Betr.: Bebauungsplan „Kelterei Krämer“ in Beerfurth
hier: Beteiligung gemäß §3(2) BauGB - Ihr Schreiben vom 02.10.2019

Hiermit geben wir Ihnen im Auftrag und im Namen des BUND-Hessen e.V. folgende Anregungen zum Planentwurf vom 18.09. 2019.

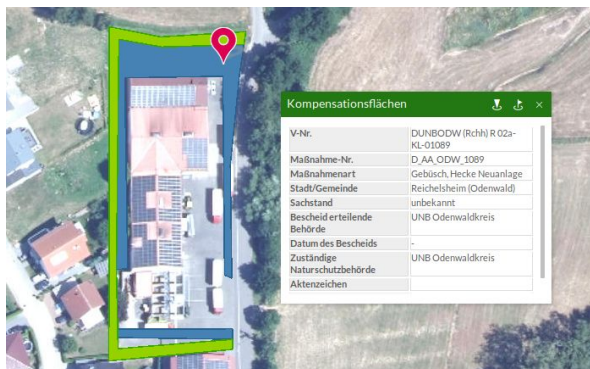
Zitat Artenschutzrechtlicher Fachbeitrag S. 44 ‚Die Maßnahmenplanung (Kap. 7) umfasst sieben Vermeidungs- und drei CEF-Maßnahmen. Werden diese umgesetzt, kann eine Schädigung oder erhebliche Störung von europäischen Vogelarten und/oder Arten des Anhang IV der FFH-RL vermieden werden.‘

Keine der Maßnahmen findet sich im V+E-Plan oder im B-Plan wieder. Es fehlt die Kostenträgerschaft des Nachweises sowie ein Zeitplan.

6. Gemarkung Pfaffen-Beerfurth, Flur 4, Flurstück 38/1 tw.

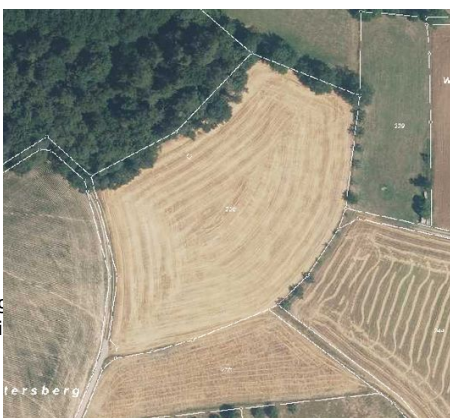
7. Gemarkung Gersprenz, Flur 2, Flurstück 79/2 + 80

Alle Grundstücke werden laut Luftbild als Wiese (06.010 oder 06.110) und nicht als Weide (06.020) genutzt.

Die Planung ignoriert völlig die natürlichen Strukturen des von links unten zum Gersprenzdurchlass führenden kleinen Grabenlaufs mit seiner entwickelten Feuchtwiesenfläche.

Die Verminderung der Bewertung 06.020 (42 auf 37) ist nicht durch konkrete Pflanzensorten belegt.

Bestandsbewertungen können für Planungen nicht verwendet werden. Die Vermehrung der Bewertung 06.120 ist nicht durch konkrete Maßnahmen belegt. Die Nennung des Bibers allein macht noch keine besondere Bedeutung der Maßnahme für diese Art aus. Hierfür fehlt ein Nachweis der örtlichen Wirkung der Maßnahme. Einzelflächen müssen im Plan dargestellt und entsprechend getrennt bewertet werden.
